### **Wyjaśnienia treści SWZ oraz zmiana treści SWZ**

**Dotyczy: postępowania o numerze referencyjnym Z2/02/ESC/2024 prowadzonego w trybie przetargu nieograniczonego na wykonanie przedsięwzięcia pn. **Przebudowa systemu ciepłowniczego miasta Ozimek poprzez zabudowę wysokosprawnej kogeneracji i dostosowanie do warunków systemu efektywnego**”:**

**Zadanie częściowe nr 2 - zabudowa układu technologicznego do zgazowywania biomasy – ciepłownia węglowa Schodnia**

Sposób podłączenia pokazano na rysunku T-10 (przekrój D-D) projektu wykonawczego części T3TH.

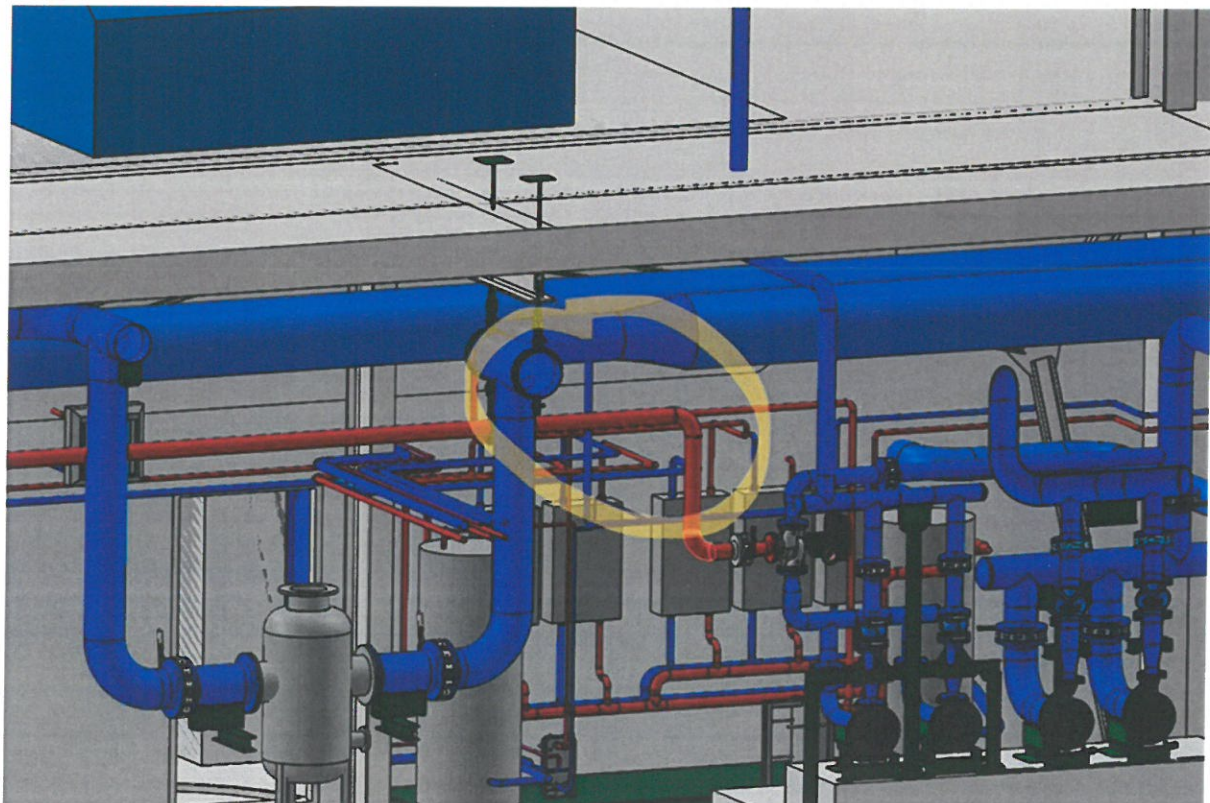
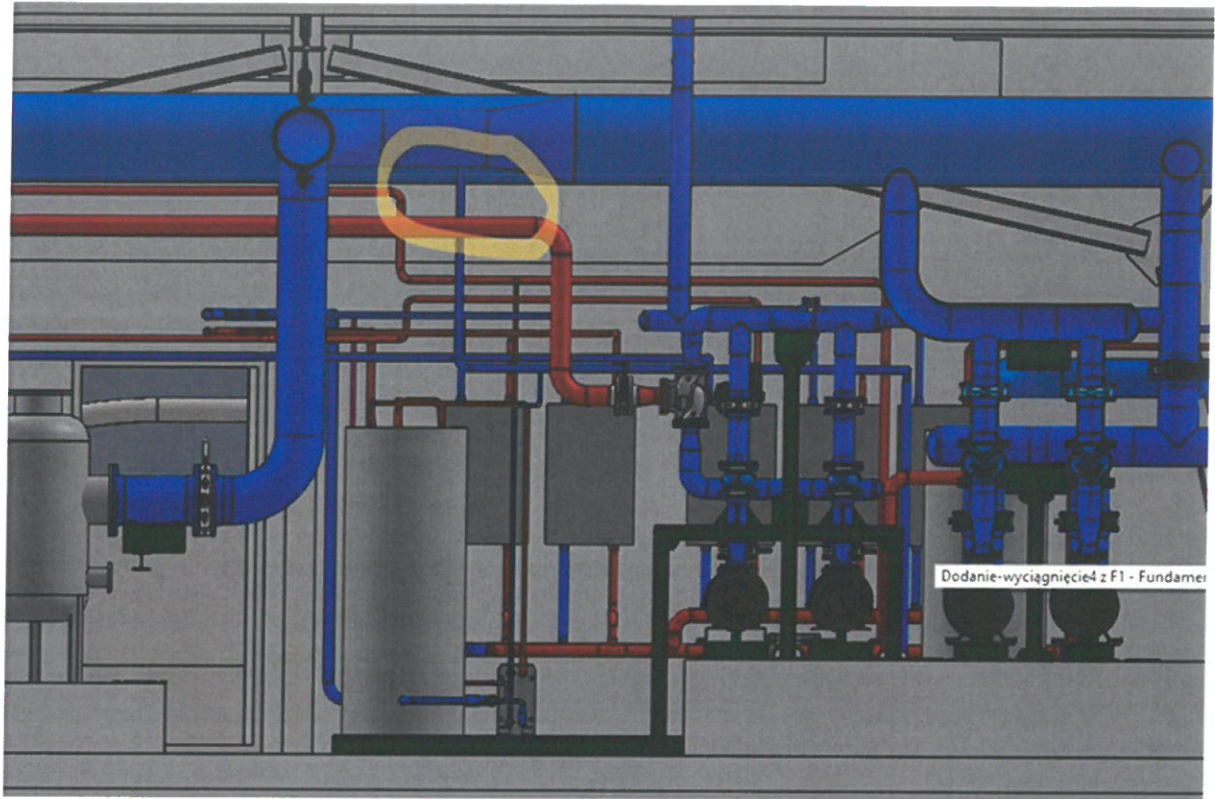
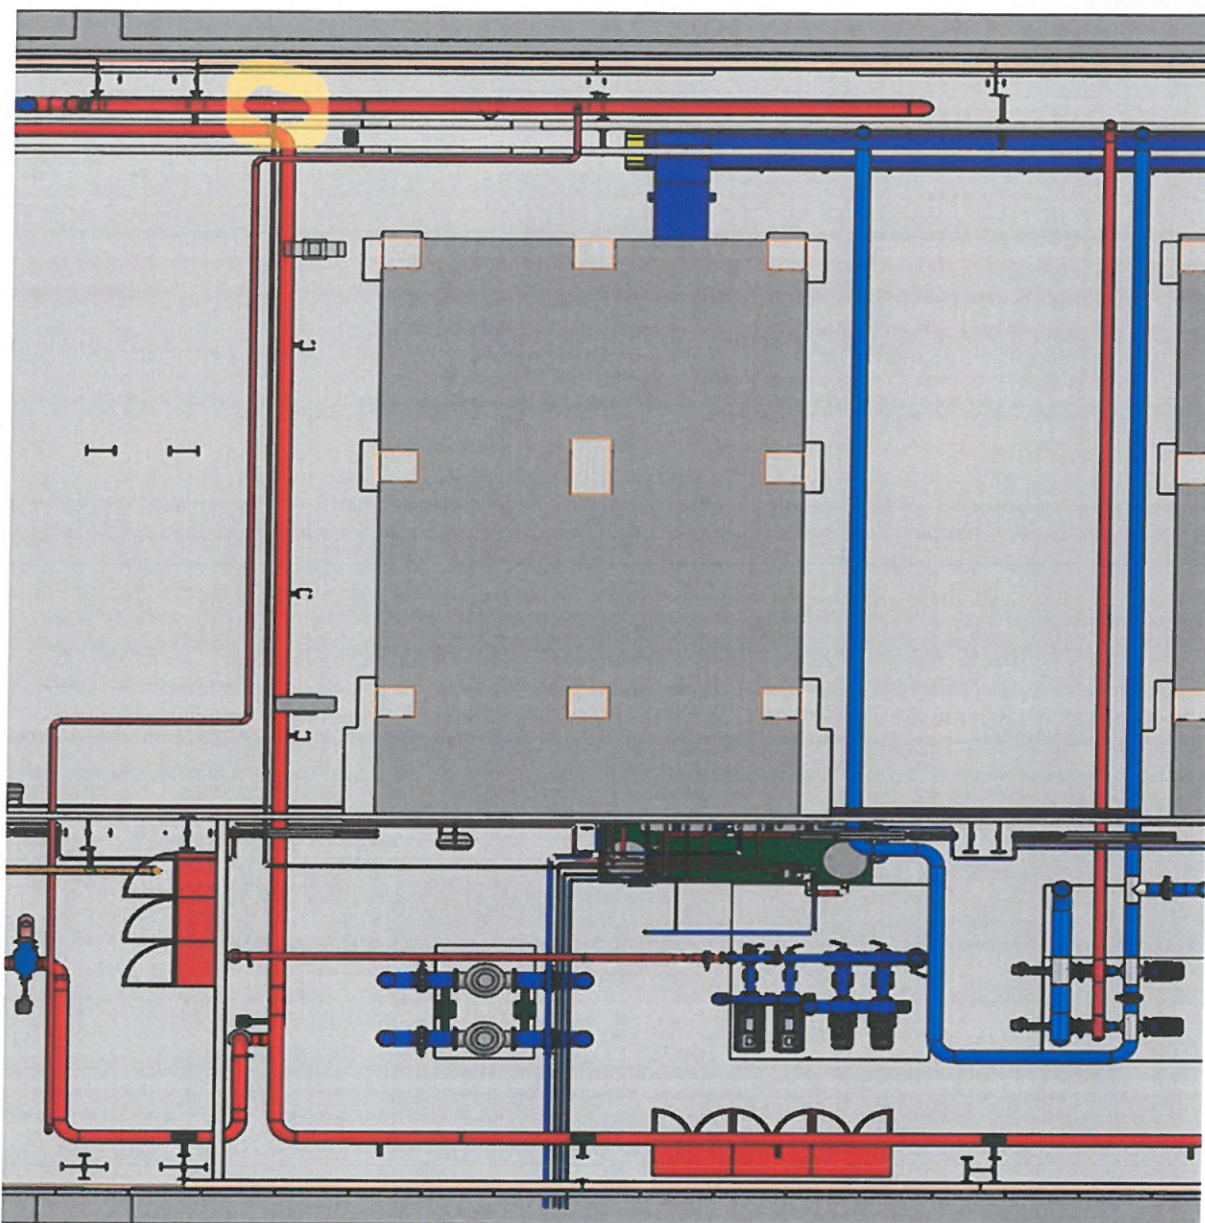
Budynek kotłowni. Przekazana dokumentacja nie wskazuje miejsca wpięcia zasilenia i powrotu wężła potrzeb własnych. Prosimy o przedstawienie rozwiązania projektowego sposobu i miejsca wpięcia wężła.

Dodatkowo Zamawiający dołącza screeny z modelu.

# Most Nawęglania & Przenośnik Taśmowy

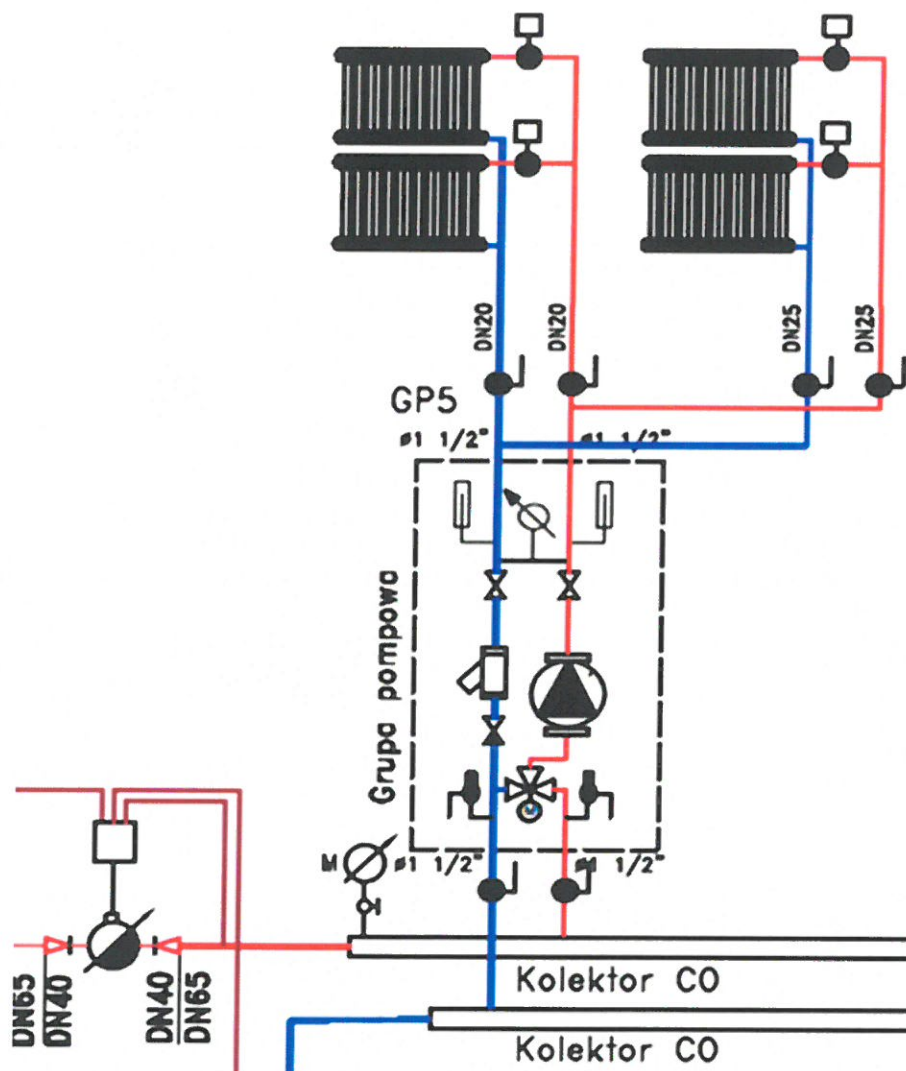
Budynek kotłowni. W przekazanej dokumentacji nie przedstawiono średnic i długości rur CO układu ogrzewania mostu nawęglania i przenośnika taśmowego. Prosimy o przedstawienie rozwiązania projektowego.

Zamawiający uwzględnił w projekcie wymianę instalacji grzejnej mostu nawęglania i przenośnika taśmowego. Instalacja ta będzie wpięta w nowoprojektowany rozdzielacz węzła potrzeb własnych. Średnice rur pokazano na rysunku T-04 projektu wykonawczego części T3TH a zestawienie długości poszczególnych rur w tabeli poniżej:

Lp.	Lokalizacja	Długość [m]	Średnica
1.	Rurociąg główny	75	DN25

2.	most nawęglania	112	DN20
3.	przenośnik taśmowy	370	DN25

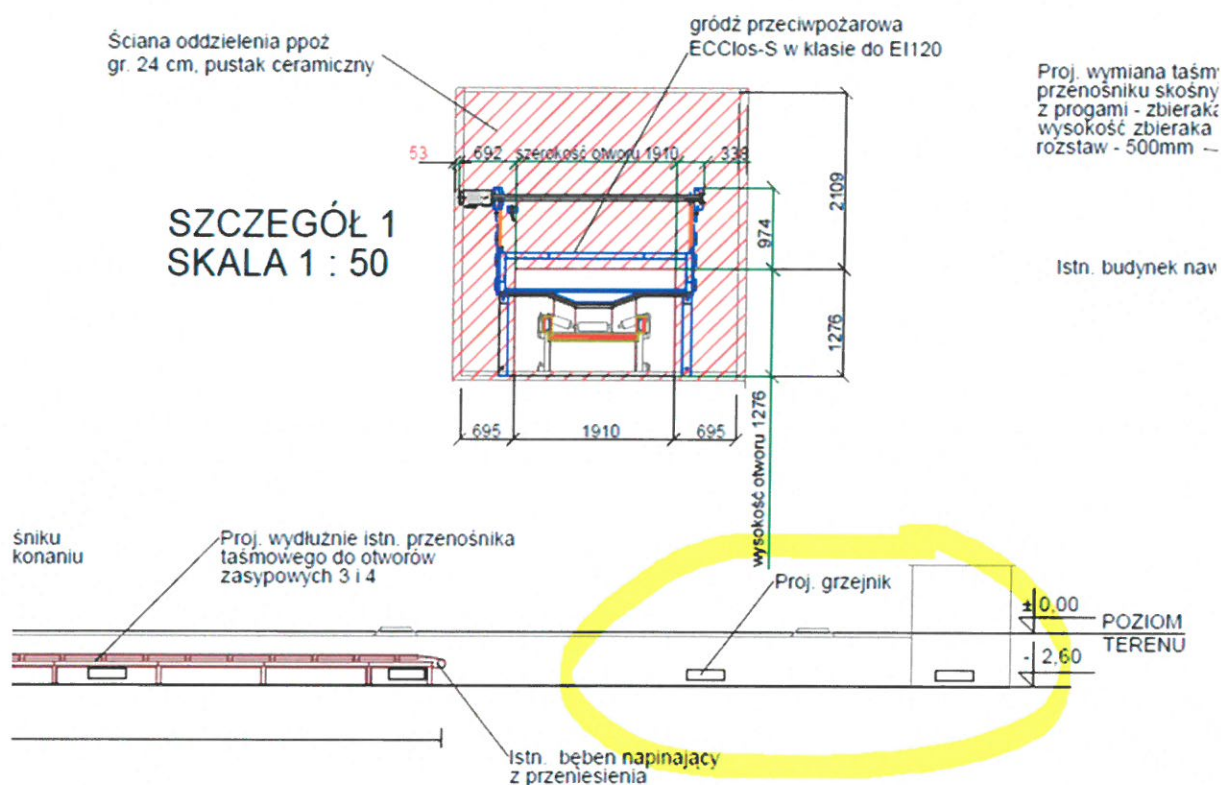
Budynek kotłowni. W przekazanej dokumentacji nie przedstawiono rozstawu i lokalizacji grzejników ogrzewania mostu nawęglania i przenośnika taśmowego. Prosimy o przedstawienie rozwiązania projektowego.

Lokalizację grzejników przedstawiono na rysunku T-12 projektu wykonawczego części T3TH. Lokalizacja nowych grzejników tak jak w stanie istniejącym.

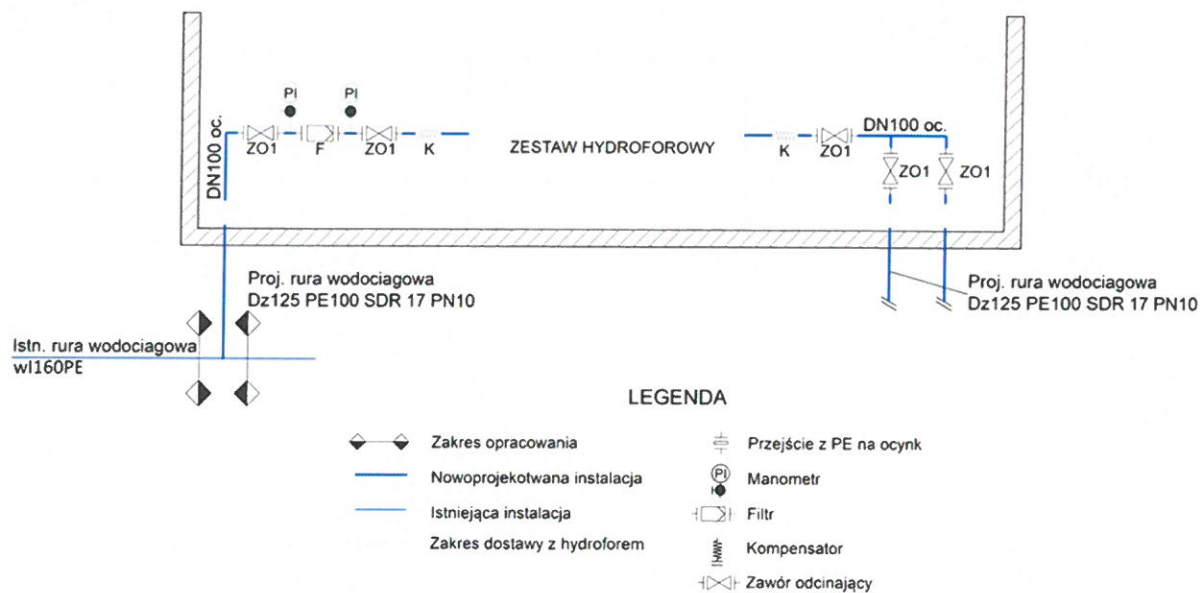
Budynek hydroforni. W przekazanej dokumentacji brak rzutu pomieszczenia wraz z instalacją hydroforu oraz brak jest schematu podłączenia i sterowania urządzeniem. Prosimy o przedstawienie rozwiązania projektowego.

Opis wykonania budynku hydroforni znajduje się w punkcie 4.5 projektu wykonawczego branży technologicznej oraz w punkcie 3.3.5 projektu wykonawczego branży konstrukcyjnej. Konstrukcja budynku według rozwiązań dostawcy. Specyfikacja wyrobu prefabrykowanego wraz z rzutem budynku oraz elewacjami została przedstawiona w rysunku **A-49**.

Zgodnie z założeniami projektowymi projektowany układ hydroforowy wyposażony będzie w szafę sterowniczą. Układ sterowania zabudowany w szafie o stopniu ochrony IP54. Zaprojektowano sterowanie kaskadowe (dwustanowe: załącz/wyłącz). Jednostką zarządzającą będzie mikroprocesorowy regulator. W przypadku awarii regulatora – układ sterowania pozwala przejść na ręczny tryb pracy. Schemat podłączenia na rysunku poniżej.

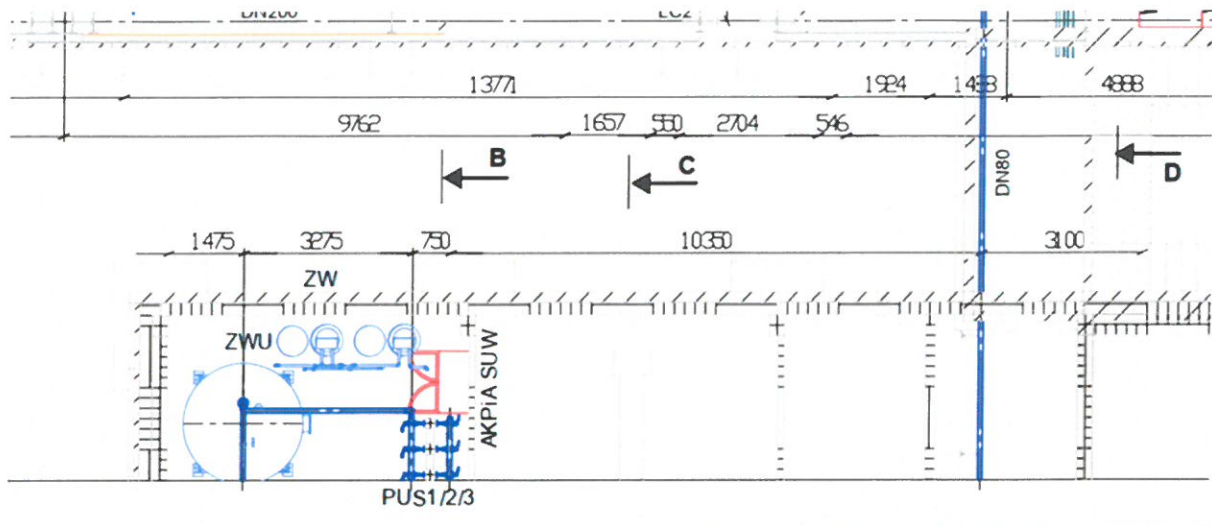
Prosimy o przedstawienie rozwiązania hydraulicznego podłączenia hydroforu. Prosimy o przedstawienie rozwiązania projektowego sterowania oraz podłączenia.

Patrz odpowiedź do pytania nr 19.
